六ヶ所ウラン濃縮工場 核燃料物質加工事業変更許可申請書の一部補正について

(新型遠心機 初期導入工事計画の変更)

新型遠心機の更新概要図

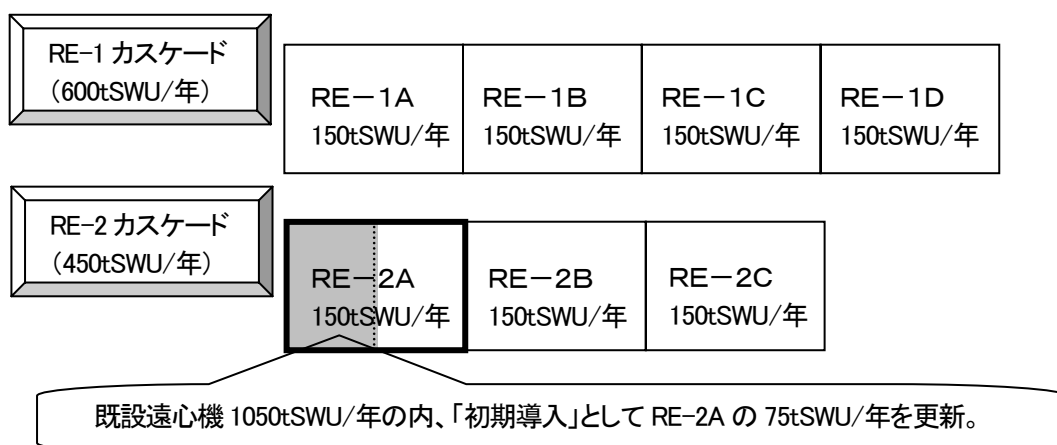
- 当社は平成12年より我が国の技術者を六ヶ所村に結集し新型遠心機の開発を進めてきた。平成20年に実用化の目処がついたことから、新型遠心機をウラン濃縮工場に導入することとし、既設遠心機を新型遠心機に取り替えることとした。
- 既設遠心機は加工能力150tSWU/年ずつ(運転単位)建設してきたが、新型遠心機の導入にあたっては、開発段階で確立した製造に関わる品質確保体制の実効性を確認して着実に導入を進めることが重要であることから、「初期導入」として小規模で導入し、その後、約10年程度を掛けて1500tSWU/年を目指す考えである。
- 初期導入にあたっての手続きを順次進めており、平成20年11月には青森県知事および六ヶ所村村長から安全協定に基づく事前了解を頂き、平成20年12月には経済産業大臣に核燃料物質加工事業変更許可申請(以下、事業変更許可申請という)を行った。その後、本年6月、経済産業大臣より原子力委員長および原子力安全委員長に諮問され、現在、2次審査が行われているところである。
- 事業変更許可後は、「設計および工事の方法の認可」申請を行い、認可取得の後、新型遠心機の製造、既設遠心機の撤去工事を進めていく。
(※新型遠心機の更新概要を下図に示す。)
